**Vollzug der Wassergesetze, des Gesetzes über die Umweltverträglichkeit u. a. ;
Errichtung und Betrieb einer Wasserkraftanlage Oberau an der Trettach,
Oberstdorf**

**Antragstellerin: Kraftwerk GmbH & Co. Oberstdorf KG
Beteiligung der landesweiten Umwelt- und Naturschutzvereinigungen nach § 3
UmwRG i. V. m. §§ 63, 64 BNatSchG**

Hier: Stellungnahme des BUND Naturschutz in Bayern e. V.

Abbildung 1: Hjulström-Diagramm (Quelle: https://en.wikipedia.org/wiki/Hjulstr%C3%B6m_curve)

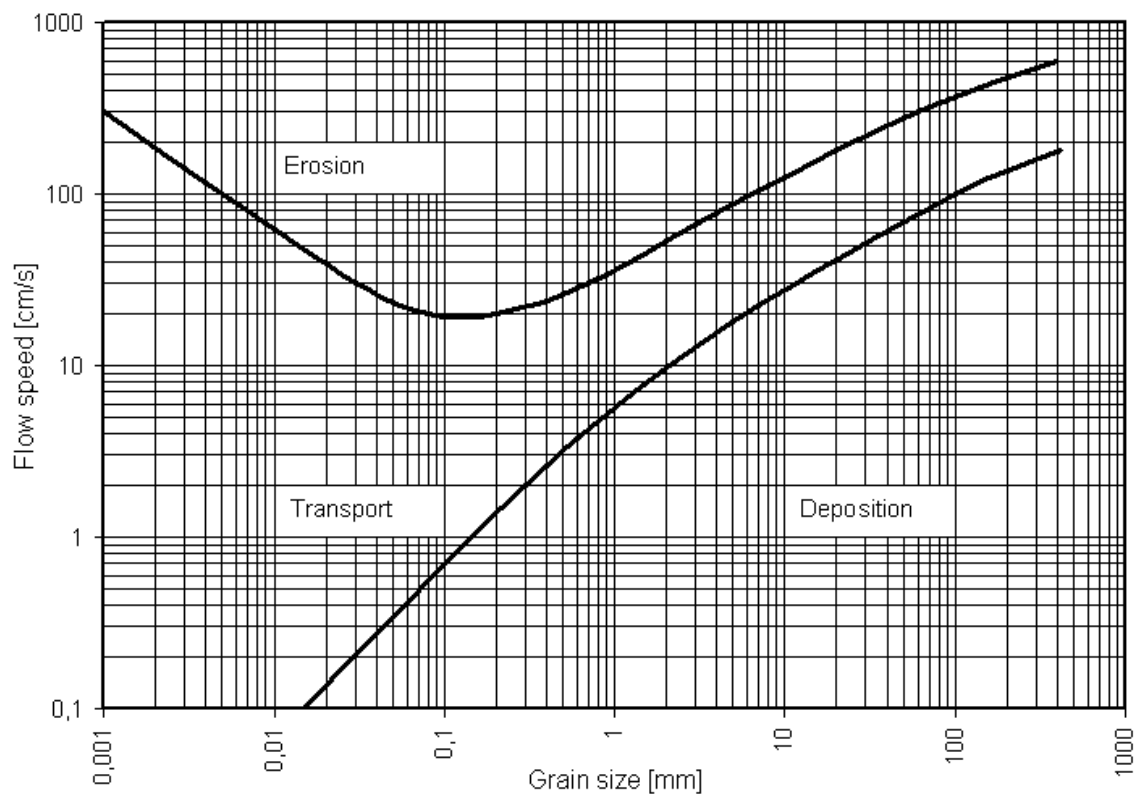
Um die hydromorphologischen Prozesse zu erfassen, wäre es, wie schon hinsichtlich des limnologischen Gutachtens gefordert, nötig, ein Geschiebetransportmodell zu erstellen und damit die Umlagerungsprozesse zumindest in den Grundzügen zu erfassen. Stattdessen wird im Gutachten argumentiert ohne die nötigen fachlichen Grundlagen geschaffen bzw. herangezogen zu haben. Als erster Ansatzpunkt um den Geschiebetransport zu verstehen hätte z. B. eine einfache Einschätzung mit Hilfe des Hjulström-Diagramms angestellt werden können. Dies soll am folgenden Beispiel veranschaulicht werden:

Es kommen im Mai beim Einlaufbauwerk 1.500 l/s an (z.B. Schneeschmelze im Frühjahr). Dies entspricht etwa dem doppelten MQ bei der geplanten Fassung laut dem limnologischen Gutachten (S. 93, Tabelle 23). In der Trettach sollen nach der Planung verbleiben: 90 l/s (Sockelbetrag Mai) + 225 l/s (15 % des ankommenden Wassers) = 315 l/s.

Es stellt sich die Frage, ob und in welchem Umfang bei diesem Abfluss morphologische Prozesse in der Trettach stattfinden.

Nimmt man an, die im limnologischen Gutachten für den ausgewählten 100-m-Abschnitt angestellte Modellierung ist repräsentativ, so müsste laut den Berechnungen die Fließgeschwindigkeit bei einem Abfluss von 315 l/s bei ca. 0,3 m/s liegen (vgl. S. 101 limnologisches Gutachten). Gemäß dem Hjulström-Diagramm (siehe Anhang) reicht diese Geschwindigkeit lediglich aus, um Kornfraktionen mit $d < 0,7$ mm zu erodieren und mit $d < 10$ mm zu transportieren. Beide Prozesse sind nötig, damit eine Umlagerung stattfinden kann. Das heißt, dass nach einer Spülung des Sandfangs der Großteil des ins System gebrachten Geschiebes – sofern überhaupt noch ein nennenswerter Anteil der Kornfraktionen im System verbleibt – nicht weiter umgelagert wird bzw. nicht auf offene oder neu entstandene Kiesbänke verfrachtet wird. Dies ist jedoch nötig, da bei einer Spülung das Geschiebe – sofern es im System verbleibt – punktuell abgelagert wird, da diese i. d. R. abrupt beginnt und abrupt endet (jedenfalls ist im Gutachten nichts davon zu lesen, dass beim Spülen einem möglichst natürlichen Geschiebetrieb entsprochen wird). Es ist also davon auszugehen, dass gerade die Kornfraktionen, welche von hoher ökologischer Relevanz sind (siehe oben), nicht mehr vorhanden oder nicht der flusstypischen Dynamik unterworfen sind. Aus ökologischen Gesichtspunkten erfüllen Sand und Kies zudem wichtige Funktionen im Feuchtehaushalt und damit der Keimung und dem Heranwachsen von Pflanzen. Darauf wird hier jedoch nicht weiter eingegangen.
